Строительство медицинского пункта в селе Коныр-Терек Курмангазинского района Атырауской области (без наружных инженерных сетей)

Архитектурные решения

175.4 - АР

УЗЕЛ №1 Примыкание к цоколю, отделанному декоративной штукатуркой

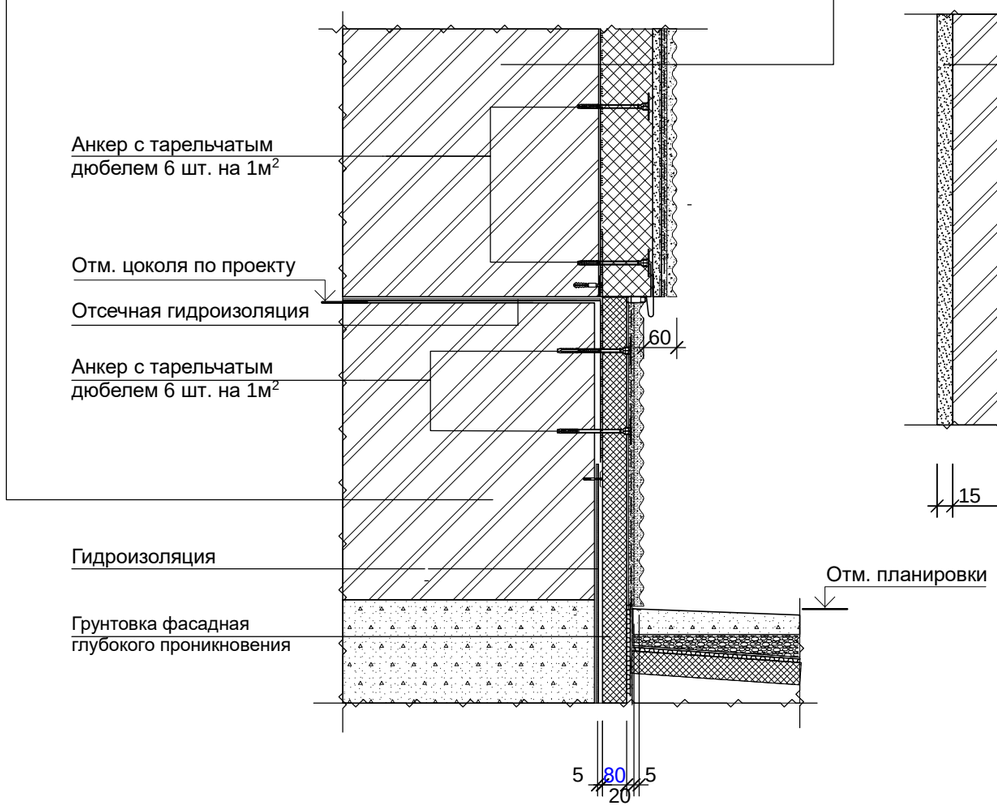
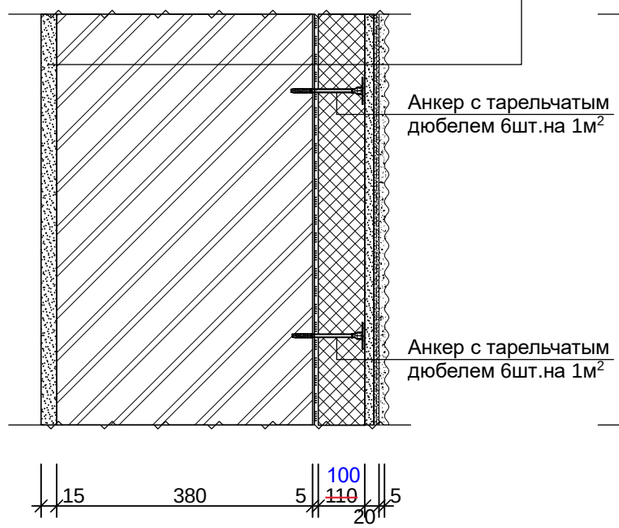
Краска фасадная
Декоративная минеральная штукатурка
Грунтовка фасадная универсальная
Сетка фасадная
Штукатурно-клеевая смесь
Минеральные плиты ППЖ-160НГ по ГОСТ 9573-2012, толщ.~~110~~мм 100
Штукатурно-клеевая смесь
Грунтовка фасадная универсальная
Наружная стена (керамический кирпич)
Улучшенная штукатурка внутренней отделки

Краска фасадная
Декоративная минеральная штукатурка
Грунтовка фасадная универсальная
Сетка фасадная
Штукатурно-клеевая смесь
Минеральные плиты ППЖ-160НГ по ГОСТ 9573-2012, толщ.~~110~~мм 100
Штукатурно-клеевая смесь
Грунтовка фасадная универсальная
Наружная стена (керамический кирпич)
Улучшенная штукатурка внутренней отделки
